RIR.271.37.2017

Odpowiedź na pytania
dotyczące zapytania ofertowego nr RIR.271.37.2017

Dotyczy: zamówienia w trybie postępowania art. 4 pkt 8 ustawy z dnia 28 stycznia 2004 r. - Prawo zamówień publicznych (t.j. Dz.U. z 2015 poz. 2164 ze zm.) na podstawie 3 regulaminu udzielania w Urzędzie Gminy Domaniów zamówień publicznych, których wartość szacunkowa nie przekracza wyrażonej w złotych równowartości kwoty 30.000 euro (załącznik do zarządzenia nr 172/2016 Wójta Gminy Domaniów z dnia 27 stycznia 2016 r.) na realizację zadania inwestycyjnego pn.: „Rozbudowa linii oświetlenia drogowego w Gminie Domaniów według formuły: „zaprojektuj i wybuduj””

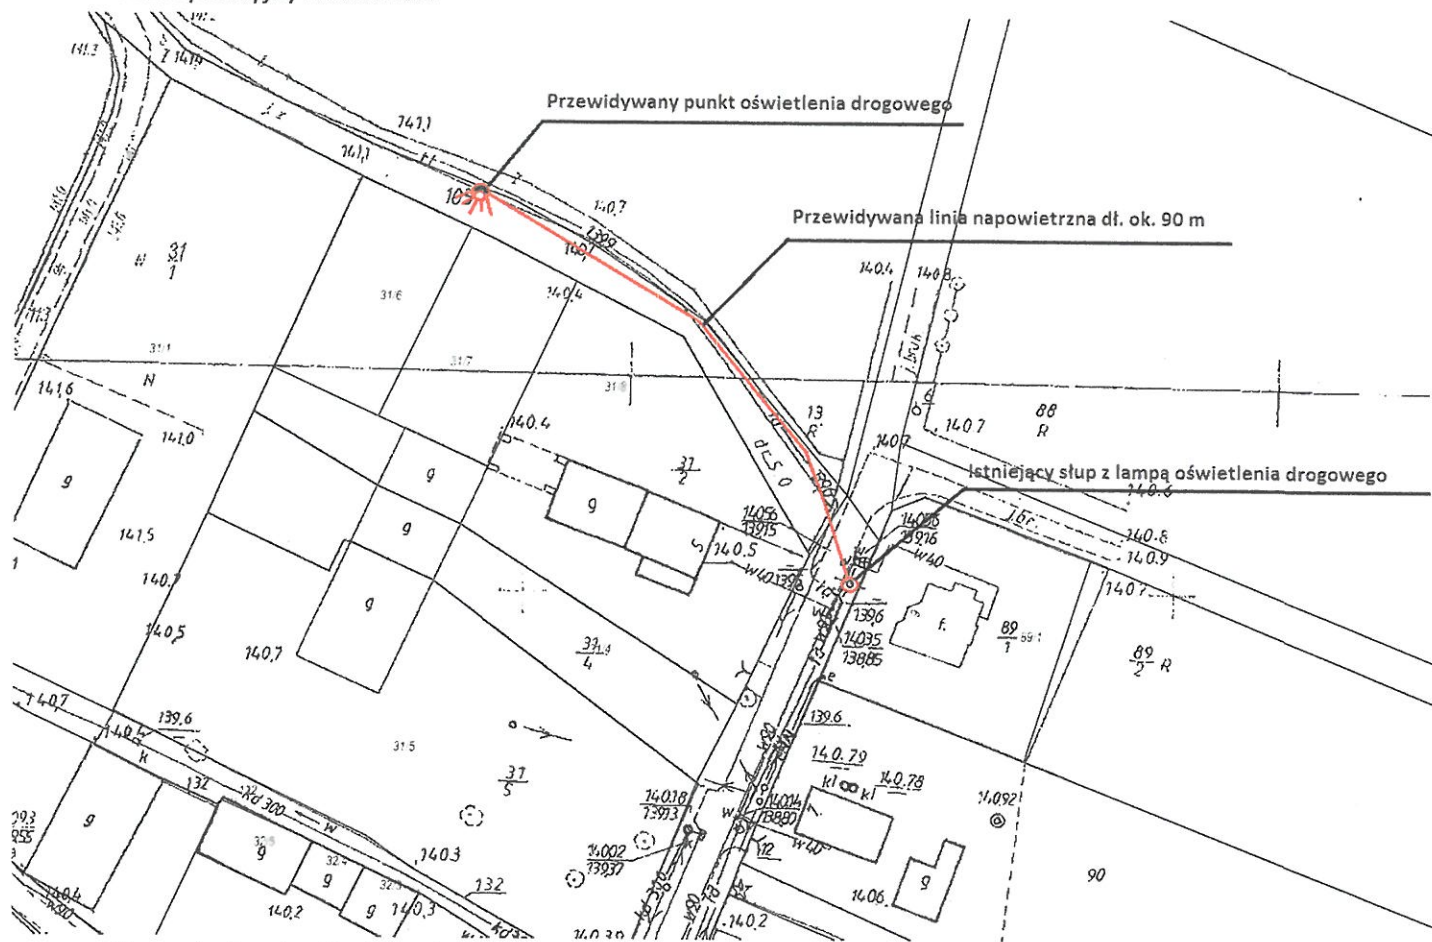
Pytanie nr 13

Czy Zamawiający posiada mapy poglądowe z zakresem prac? Jeśli tak prosimy o ich udostępnienie.

Odcinki dróg dla których należy zaprojektować i wykonać oświetlenie drogowe zostały zaznaczone na mapach (patrz pyt. 13). Rodzaj dróg:

Odpowiedź:

Na kolejnej stronie mapy:
